Vermerk	Ortsbegehung Nr. 9: Rodenbach	Björnsen Beratende Ingenieure GmbH Maria Trost 3 56070 Koblenz Telefon +49 261 8851-0 Telefax +49 261 8851-191 info@bjoernsen.de www.bjoernsen.de
Thema	Örtliches Starkregenvorsorgekonzept Stadt Neuwied	Sitz und Registergericht Koblenz HRB 1716
Teilnehmer	Herr Hausmann (Stadtwerke Neuwied / Themenschwerpunkte HW und Starkregen) Herr Reitz (Stadt Neuwied / Leiter Tiefbauabteilung) Herr Ramseger (Servicebetriebe Neuwied / Gewässerunterhaltung Oberflächengewässer) Herr Preis (Ortsvorsteher Rodenbach) Herr Mees (Ortsbeiratsmitglied Rodenbach) Herr Ingenhoff (BCE) Frau Dr. Eichentopf (BCE)	Geschäftsführung Dr.-Ing. Gerhard Björnsen Dipl.-Ing. Architekt Matthias Björnsen Dipl.-Wirtsch.-Ing. Christian Hahn Dr.-Ing. Ronald Haselsteiner Dipl.-Ing. Ulrich Krath Dr.-Ing. Kaj Lippert Dr.-Ing. Michael Probst
Ort	Rodenbach, Neuwied	Projektnummer NRS2044609
Datum	18.05.2021	Unser Zeichen SE/LIP/CI

Erfassung von Starkregenproblemstellen und Maßnahmen

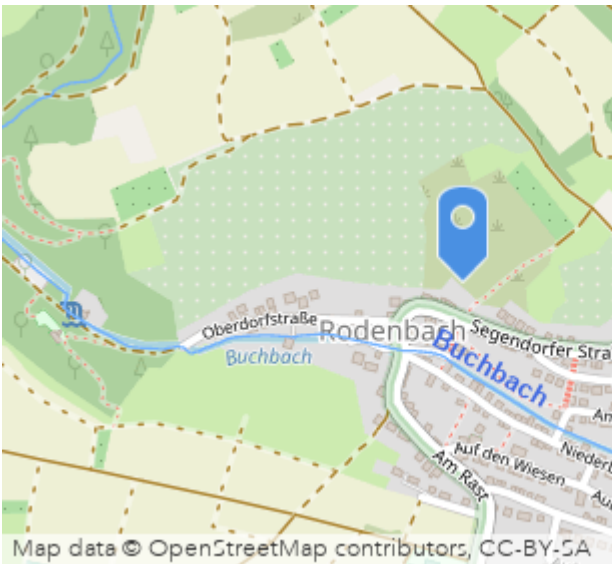
#BCE Rodenbach Der Einlauf des Buchbachs zur Unterführung unter der Segendorfer Straße / Am Rast wurde vor etwa 1,5-2 Jahren erneuert und optimiert. Zuvor kam es schnell zu Verklausungen, da der Rechen ungünstig angelegt war. Die Entwässerung des angrenzenden Grundstücks führt an dieser Stelle in den Buchbach und könnte vermutlich leicht zu einer Überschwemmung des Grundstücks bei Starkregen und entsprechend vollem Buchbach führen. Das Gefahrenpotential scheint an der betroffenen Stelle auf dem Grundstück begrenzt.

Ggf. Überprüfung und, falls erforderlich, Anpassung der Gartenentwässerung des Grundstücks.

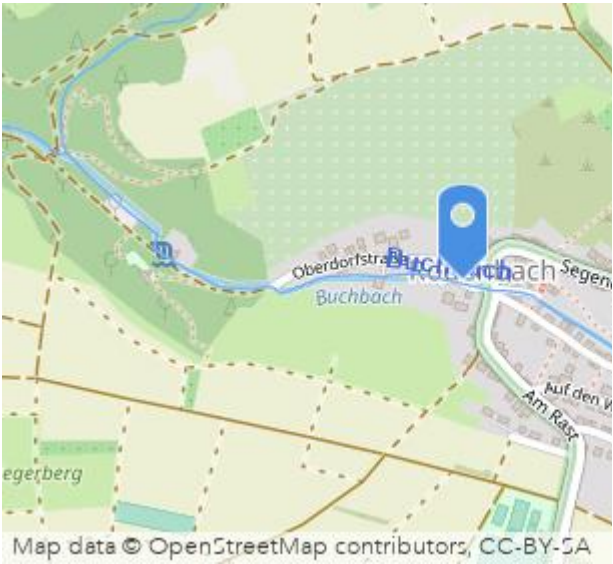
#BCE Rodenbach An dieser Stelle befindet sich ein Hohlweg mit recht starkem Gefälle. Wasser läuft aus Hohlweg auf Gebäude zu, vsl. insbesondere Einfahrt/Garage betroffen (ggf. kein Keller vorhanden). Ggf. weitere Gebäude betroffen. Die vorhandene Querrinne wird bei Starkregen schnell überströmt und setzt sich zu. Aufgrund der Einfahrt kann die Querrinne an dieser Stelle nicht deutlich erhöht oder vergrößert werden.

- Ausbau der Querschläge: Vergrößerung (ggf. mit Gitter / Rost), Anlegen eines Einlaufs etwas weiter oberhalb, um Einfahrt zugänglich zu halten - Optimierung des Einlaufs

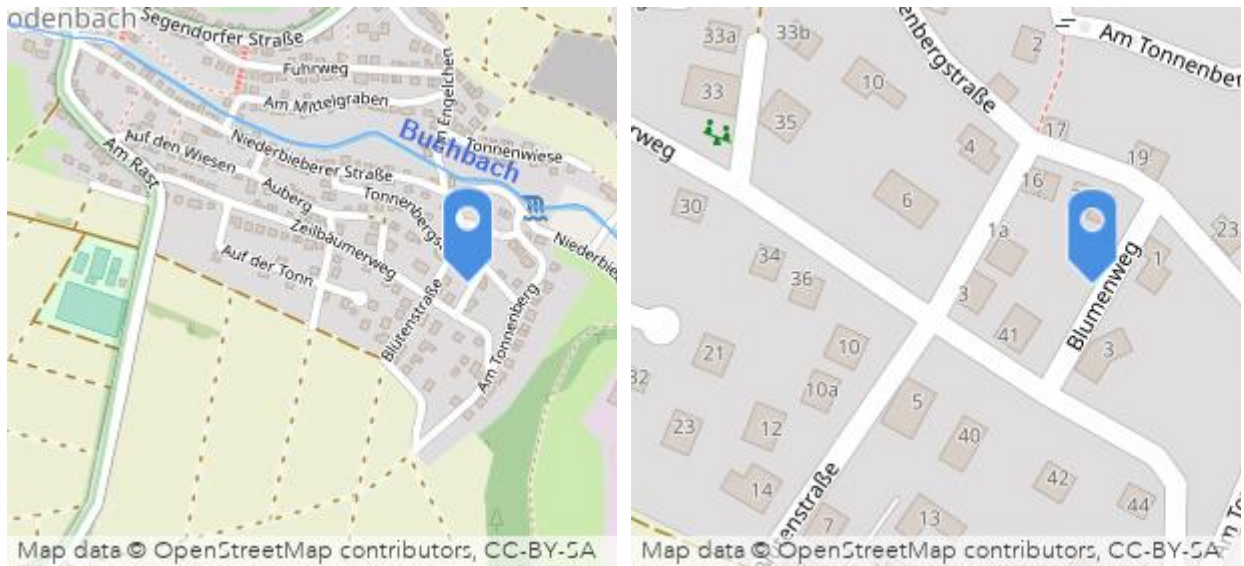
#BCE Rodenbach Laut SRGK befindet sich in diesem Bereich eine Abflusskonzentration, die auf die Bebauung zuläuft. Die Rinnen wurden vor einiger Zeit erneuert (gepflasterte Querrinnen durch rechteckige Metallrinne ersetzt), vorwiegend um Befahrbarkeit der Straße zu verbessern. Aus hydraulischer Sicht stellt dies eine Verschlechterung dar, da diese schneller verlegen und ggf. weniger Wasser ableiten können. Der seitliche Graben, in den das Wasser läuft, ist teilweise recht stark bewachsen.

- Unterhaltung des seitlichen Grabens verbessern - Querrinnen könnten hydraulisch, ggf. auf Kosten der Befahrbarkeit, (wieder) optimiert werden - ggf. könnte ein Grobschotter-/Rigolen-System auf Grünfläche etwas unterhalb der Querrinnen angelegt werden

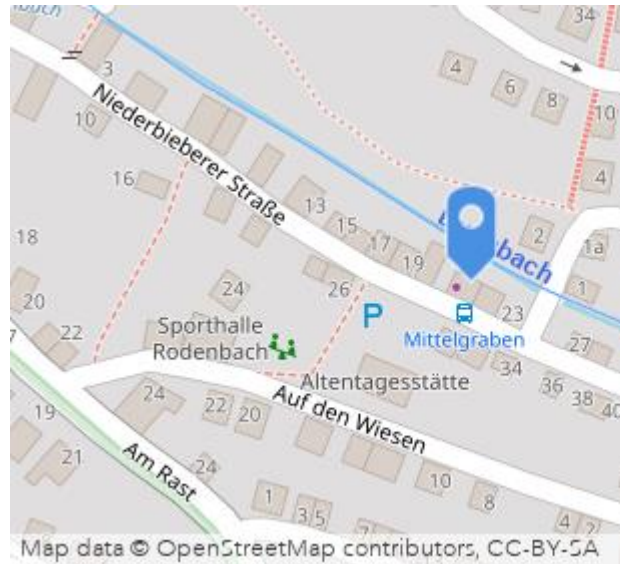
#BCE Rodenbach Von Anwohnern wurde berichtet (Web-App), dass im Blumenweg Grundstücke im Starkregenfall betroffen sind, da einiges Gefälle vorhanden ist und Gullys teilweise verstopft sind und das Wasser nicht aufnehmen. Die Straße ist abflusstechnisch nicht optimal angelegt (teilweise wenige Einläufe, niedrige Bordsteine). Es gibt ein paar Einfahrten mit starkem Gefälle in Richtung der Gebäude.

- Anhebung des Bordsteins (Rundbord vor Einfahrt) zum Schutz der Grundstücke und zur Ableitung des Wassers auf der Straße - Gullies sollten regelmäßig gereinigt werden
